RESPUESTA A SUBSANACIONES AL INFORME PRELIMINAR DE EVALUACIÓN

SPO-2019-10

“COMPRAVENTA DE ELEMENTOS DE DOTACIÓN PARA EL CUERPO DE BOMBEROS OFICIAL DE BARRANQUILLA”

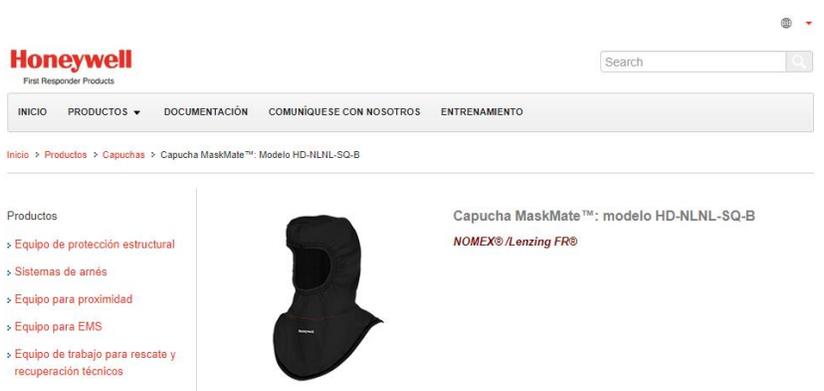
Atendiendo a lo anterior y de conformidad con el certificado expedido por el laboratorio SEI, se evidencia que la certificación se basa en un modelo que corresponde al HD-NLNL-SQ/FD, encontrándose diferente a la referencia ofertada por el oferente HD-NLNL-SQ.

Lo anterior se conjuga con lo señalado en la página web del fabricante, Honeywell (<https://www.honeywellfirstresponder.com/es-mx/products/hoods/maskmate-hood-model-hd-nlnl-sq-b>) en donde se precisa que el color negro de la referencia HD-NLNL-SQ se identifica con la letra **B** y no como lo explica el oferente en su respuesta con las letras **FD**, como se muestra a continuación:

Adicionalmente, dentro los diferentes modelos que tiene el fabricante Honeywell no se encontró ninguno denominado como el establecido en el certificado expedido por el laboratorio SEI (HD-NLNL-SQ/FD). Los modelos encontrados en la página web y en la ficha técnica aportado por el oferente en su propuesta, son: HD-NXNX-SQ; HD-PLPL-SQ y modelo HD-NLVL-SQ.

Respuesta a observación numeral 4.2.3 Hood: Una vez verificada la información aportada, se concluye que el proponente no cumple con este requisito, toda vez que la respuesta otorgada por el oferente en el oficio denominado "*Observaciones solicitud pública de ofertas 2019-10*", indica que:

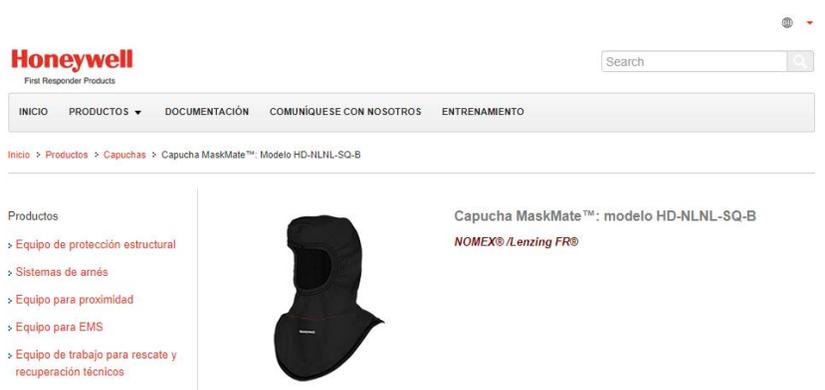
- La ficha técnica aportada por el oferente indica que el color de Hood es blanco, no obstante el certificado expedido por Honeywell indica que el color es negro, encontrándose una ambigüedad en la información aportada.

Así mismo, lo señalado en la página web del fabricante, Honeywell (<https://www.honeywellfirstresponder.com/es-mx/products/hoods/maskmate-hood-model-hd-nlnl-sq-b>) en donde se precisa que el color negro de la referencia HD-NLNL-SQ se identifica con la letra **B** como se muestra a continuación:

Respuesta a observación al Numeral 4.2.6 y 4.2.7 - Hood Una vez verificada la información aportada, se concluye que el proponente no cumple con este, dado que una vez recibida la documentación por parte del oferente en la etapa de subsanaciones dentro de los términos establecidos para tal fin, no se encontró en el oficio denominado “Observaciones solicitud pública de ofertas 2019-10” y en el oficio denominado “Aclaración cumplimiento técnico especificaciones equipos Honeywell solicitud pública de ofertas SPO 2019-10” respuesta al numeral 4.2.6 documentación técnica y 4.2.7 cumplimiento de especificaciones técnicas mínimas requeridas, sin embargo en el documento “Aclaración cumplimiento técnico especificaciones equipos Honeywell solicitud pública de ofertas SPO 2019-10” para el numeral “hood” se indica “(...) modelo HD-NLNL-SQ/FD, entendiéndose que hay dos variantes de capucha HD-NLNL contenidas en este certificado, tanto la SQ y la FD y que este cubre los colores disponibles para cada una de ellas que en este caso son blancas y negras (...)”, no obstante lo anterior, no resuelve la observación citada en el informe preliminar de evaluación.
